con la presente si inviano le Osservazioni contro il Progetto di un impianto eolico codice

procedura ID_VIP/ID_MATTIM: 12691 denominato "PITIGLIANO" ubicato nei comuni di Pitigliano (GR)

“Progetto di un impianto eolico denominato "Pitigliano" ubicato nei comuni di Pitigliano (GR) e Sorano (GR) costituito da 20 (venti) aerogeneratori di potenza nominale 7,0 MW per un totale di 140,0 MW con relative opere connesse ed infrastrutture indispensabili”

TESTO DELLE OSSERVAZIONI

Immagine 3. Cumulo di una parte di impianti eolici, fotovoltaici e geotermici industriali in progettazione ed esistenti intorno all’eolico industriale “Pitigliano”.

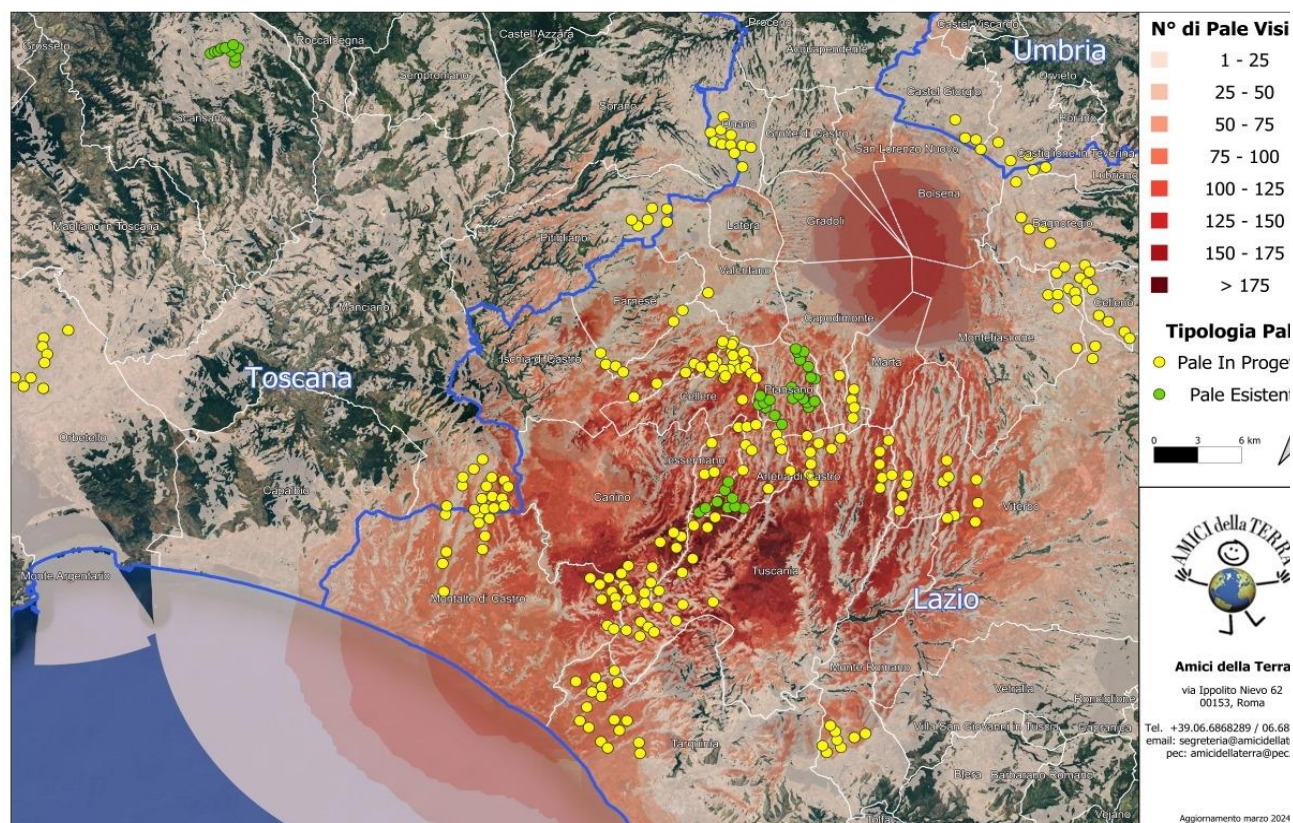
Beni Culturali “*Ambito paesaggistico, geologico e geomorfologico dell’orlo della caldera di Latera ...*” Non vengono nemmeno citati gli impianti eolici in progetto al MASE, il “Rempillo” (6 aerogeneratori) e un altro in verifica amministrativa di 14 aerogeneratori e 72, 6 MW. Ad oggi nei territori di Pitigliano, Sorano e in quello limitrofo potenzialmente potrebbero essere insediati 40 aerogeneratori alti 200 metri e larghi 170. Ma la proponente non cita neanche altri impianti che creerebbero il cumulo e quindi maggiore impatto. Infatti, sul territorio della “Città del Tufo” (Sorano e Pitigliano) impatterebbero anche l’impianto eolico “Montarzo” di Onano con 13 aerogeneratori con le dimensioni ricordate, l’altro eolico industriale nel territorio di Valentano con sette aerogeneratori (stesse dimensioni), gli impianti di Farnese con un minieolico di 3 Torri alte 60 metri già installate in località Poggio del Crognolo e l’impianto eolico industriale “Vallerosa” (7 aerogeneratori alti 200 metri e larghi 158 metri) in procedura VIA presso la Regione Lazio. Inoltre, altri impianti del minieolico già presenti a Valentano, Cellere e Piansano e due progetti eolici industriali con le stesse dimensioni (200 m x 170 m) nel Comune di Ischia di Castro. La valutazione del cumulo non prende neanche in considerazione gli impianti industriali di fotovoltaico e agrivoltaico in progetto a Farnese, Valentano, Ischia di Castro, Cellere. L’impianto geotermico in procedura Via al MASE, progettato nella Caldera di Latera. Quindi è stata effettuata una valutazione del potenziale impatto cumulativo non veritiera a dispetto di quanto affermato dalla proponente che sostiene di aver preso in considerazione uno spazio di 10 km intorno al suo impianto per gli impatti che si creerebbero.

Si ribadisce che le aree in cui verrebbe installato l’impianto eolico industriale “Pitigliano” sono tutelate da diverse leggi e da diversi vincoli che si trovano sia a ridosso dello stesso, sia nelle aree intermedie e vaste.

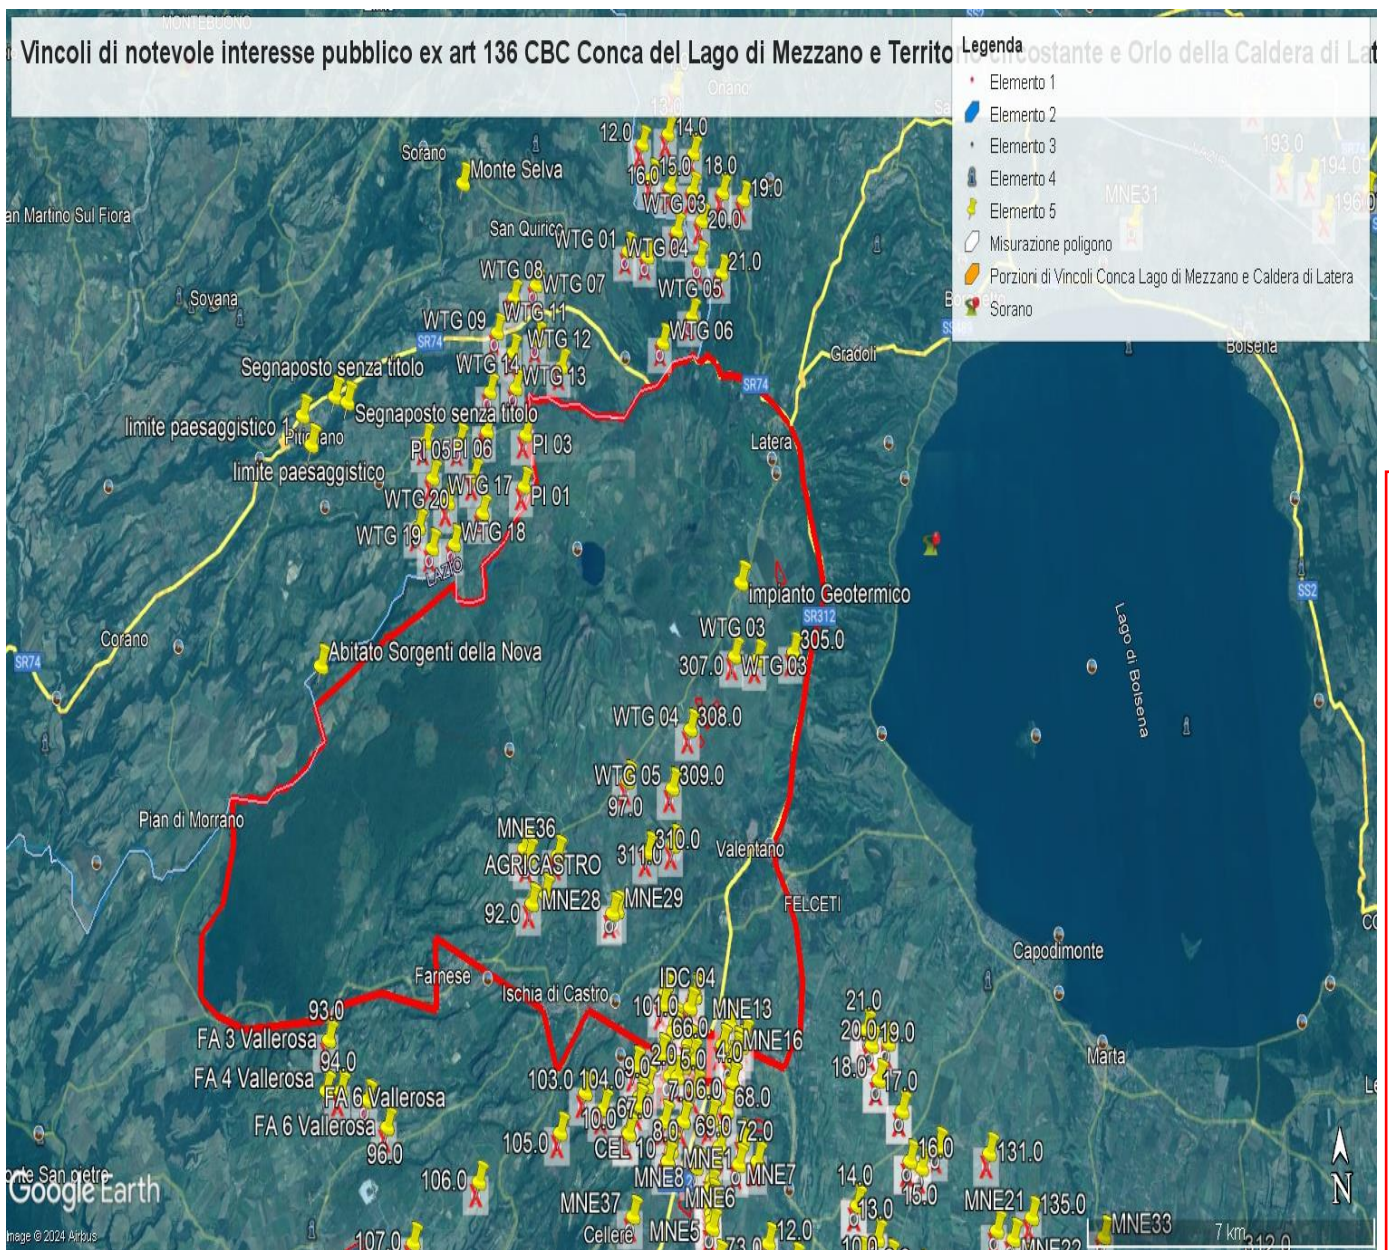
e schiantandosi cadrebbe direttamente sulla strada regionale e un'altra la WGT 09 a 235 metri dalla stessa facilmente raggiungibile dai pezzi creati in un eventuale schianto e anche la WGT 08 a 310 metri sempre in zona di relativo pericolo. Le pale WGT 10, 12 e 13 si trovano invece a 60 – 70 metri da una strada sterrata che collega abitazioni e strutture agricole mentre la WGT 14 a poco più di 200 metri. La pala WTG 16 si trova a 320 metri dalla Strada Provinciale Pantano ed a soli 100 da una strada sterrata che collega abitazioni e strutture agricole. La WTG 20 si trova a soli 160 metri da una strada sterrata che collega due Agriturismi. Anche queste costituisce un pericolo per l'incolumità delle persone e degli animali in caso di schianto o di rottura di parti dell'aerogeneratore. E' noto che possono verificarsi rotture della lama in rotazione o di pezzi della stessa e a volte anche crolli dell'intero aerogeneratore o spezzamento (meglio *rottura*) della torre a causa di incendi o eventi atmosferici estremi sempre più frequenti anche nei nostri territori. Uno dei principali eventi che comporta la rottura della lama è rappresentato dalla fulminazione atmosferica anche se le lame sono idoneamente protette contro questi fenomeni mediante ricettori metallici disposti alle estremità delle lame ed idoneamente collegati a terra. Nel caso di rottura accidentale di un elemento rotante a seguito di distacco, attraverso le leggi della balistica classica è possibile determinare le probabili traiettorie dell'elemento. Infatti, nota la velocità di rotazione e le caratteristiche geometriche, si può procedere all'applicazione delle leggi della fisica per giungere ad una stima esatta delle traiettorie. Purtroppo, la stima è chiaramente semplificata vista la complessità del problema e le molte variabili che entrano nel calcolo, soprattutto per ciò che riguarda le azioni aerodinamiche di portanza, resistenza e momento aerodinamico di difficile definizione soprattutto in caso di frammenti irregolari e di geometrie incognite. In letteratura esistono degli studi condotti relativamente a questa specifica tematica. Uno dei riferimenti è rappresentato dallo studio condotto dalla società Vestas Wind System: "Vestas V80 – Blade Trow calculation under normal operationing

conditions (2001)”. Detto studio riporta la stima della traiettoria di una pala eolica in condizioni di normale funzionamento sia per la pala intera che per eventuali frammenti. Lo studio ipotizza che, in assenza di forze aerodinamiche, la massima gittata si ottiene quando la pala si distacca dal rotore con un angolo di 135° azimut, considerando quale unica forza inerziale quella di gravità con approccio quindi conservativo e a vantaggio di sicurezza. Viene quindi calcolato il tempo di volo considerando la velocità verticale iniziale applicata al centro di gravità. Nota la durata di volo e conoscendo le componenti orizzontali e verticali della velocità è possibile definire la traiettoria dell'elemento distaccatosi. Le conclusioni dello studio analitico del fenomeno, **basato su grossolane approssimazioni anche dichiarate**, ha dimostrato che è opportuno evitare la presenza di ricettori sensibili al probabile distacco di organi rotanti nella circonferenza di raggio 85 m dall'asse dell'aerogeneratore. A pag 7 del Documento prodotto dalla proponente “ Relazione gittata” a pag 7 si afferma *“Nella definizione del Layout del Parco di Pitigliano-Sorano in un intorno di ampiezza pari a 212,04 m che rappresenta il valore di gittata reale stimato non ricade nessun punto sensibile”*. Questo valore della gittata massima oltre a non essere assolutamente condivisibile e non realistico in quanto addirittura di poco superiore all'altezza della pala non è neanche veritiero perché abbiamo visto che la S.R 174 maremmana sarebbe interessata dal crollo della pala WGT 07 e altre strade provinciali e secondarie sarebbero interessate dalla vicinanza di altri aerogeneratori sopra meglio individuati.

Infatti, il fenomeno della gittata massima è molto più complesso da stimare analiticamente, per questo si rimanda all'esperienza dei costruttori più esperti i quali indicano detto fenomeno come molto raro con una variabilità di ritrovamenti dei frammenti a distanze molto varie, in relazione ai numerosi fattori che possono condizionare l'evento, l'orografia, la velocità del vento, la direzione, le azioni aerodinamiche di portanza che potrebbero spingere a centinaia di metri frammenti di elementi rotanti, come purtroppo avvenuto già in

IMMAGINE n. 2 Impianto eolico industriale “Pitigliano” e distanze aerogeneratori dai Vincoli della Conca del Lago di Mezzano...

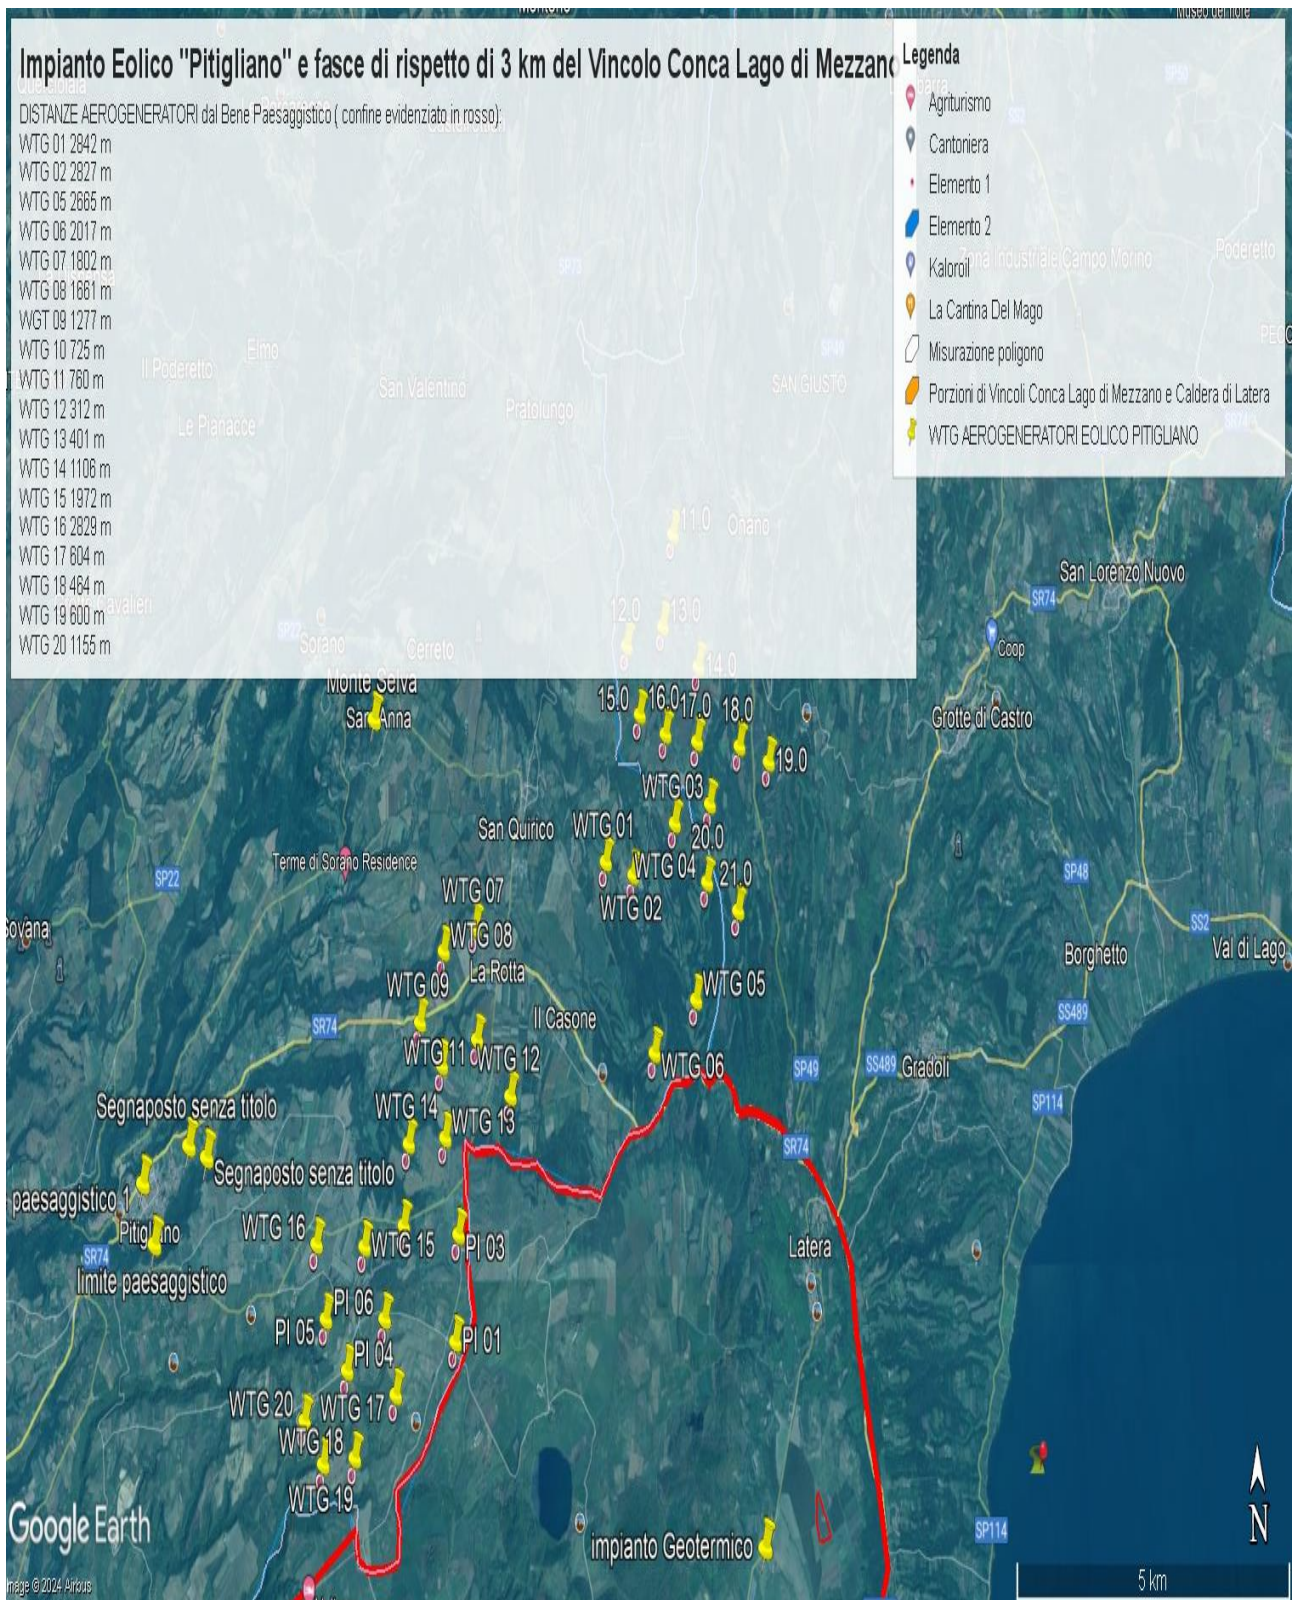
Come è illustrato nell'immagine si ribadisce che l'impianto industriale "Pitigliano" ricade completamente all'interno delle fasce di rispetto dei due vincoli di notevole

interesse pubblico e lambisce quelle di un terzo vincolo e quindi come affermato dal Consiglio di Stato nelle sentenze citate, l'impianto è insediato in area non idonea ai sensi dell'art. 20 comma 8 lettera c quater del D.Lgs. n. 199/2021 e ss.mm.ii al contrario di quanto sostiene la proponente.

IMMAGINE n. 3 Impianto eolico industriale "Pitigliano" e distanze aerogeneratori dai Vincolo "Orlo della Caldera di Latera.

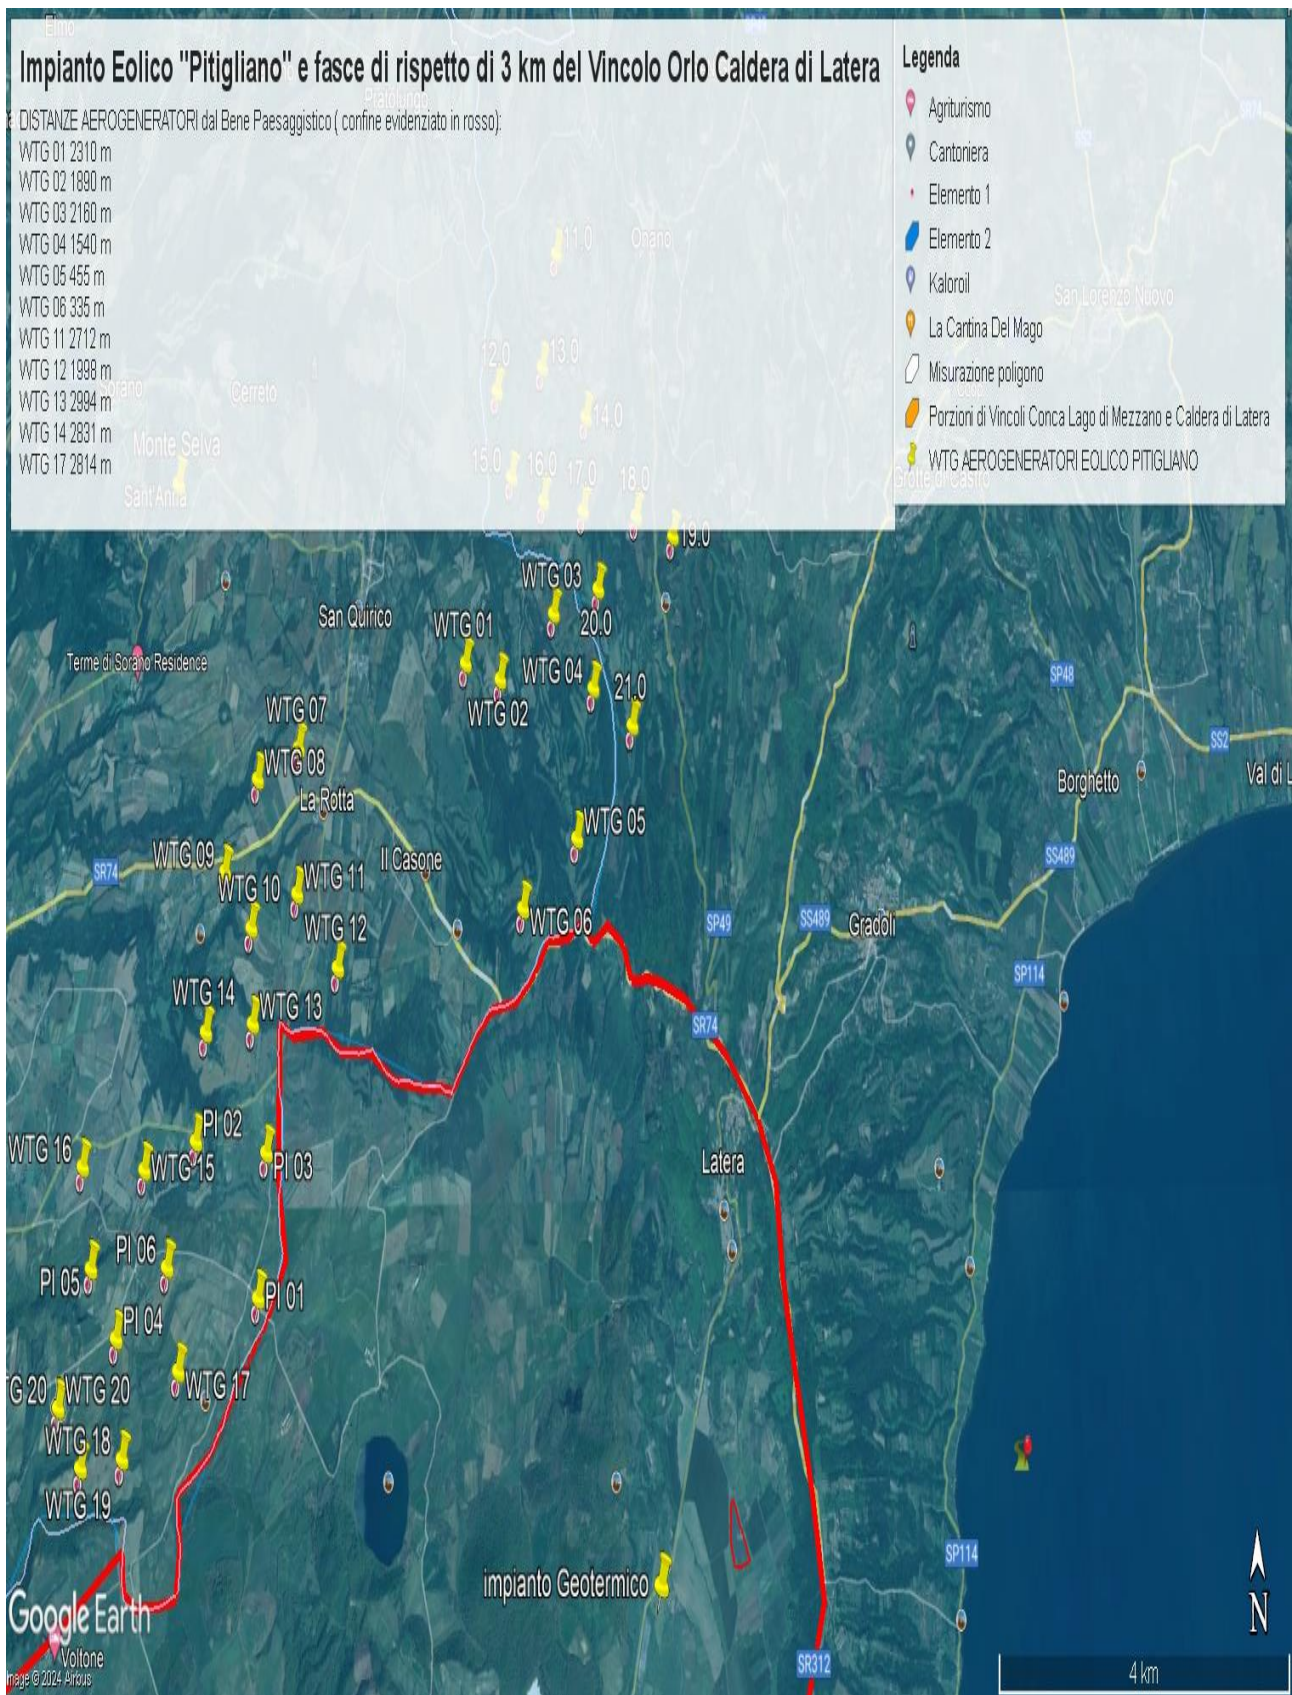
Concludendo, si evidenzia ancora che la proponente non effettuando la procedura prevista dalla Parte III delle Linee Guida nazionali ha ignorato un vincolo paesaggistico di notevole interesse pubblico istituito con un provvedimento del Segretariato regionale del Ministero della Cultura per il Lazio che ha emanato il Decreto di dichiarazione di notevole interesse pubblico n. 22 del 15.02.2024 ai sensi e per gli effetti dell'art. 136, co. 1, lett. c) e d) del decreto legislativo 22 gennaio 2004, n. 42, "Ambito paesaggistico, geologico e geomorfologico dell'orlo della caldera di

Si ricorda inoltre che il Vincolo dell'Orlo della Caldera di Latera ha unito insieme i due vincoli enunciati e già esistenti della Conca del Lago di Bolsena (D.M. 24.10.1960 e D.M. 22.05.1985) e la Conca del lago di Mezzano e territorio circostante (DM 22.05.1976 "Conca del Lago di Mezzano e territorio circostante" e DM 22.05.1984 "Selva del Lamone") testimoniando, se ce ne fosse stato ancora bisogno, il notevole pregio paesaggistico di tutta l'area. Pregio paesaggistico arricchito dal valore naturalistico della confinante Riserva Naturale regionale "Selva del Lamone" con la sua Area Contigua e i vari siti Natura 2000 e le due aree di importanza internazionale per gli uccelli, IBA 099 Lago di Bolsena e la 012 Selva del Lamone. Inoltre, si segnala anche l'impatto sulle tradizioni agroalimentari con la zona DOC vino bianco di Pitigliano, del Pecorino Toscano DOP, dell'olio extravergine di oliva DOP Canino, la Lenticchia di Onano, il vino "Aleatico" e il fagiolo del Purgatorio di Gradoli e altri pregiati prodotti tipici locali del Biodistretto del Lago di Bolsena che comprende anche i Comuni laziali interessati dall'impianto industriale.
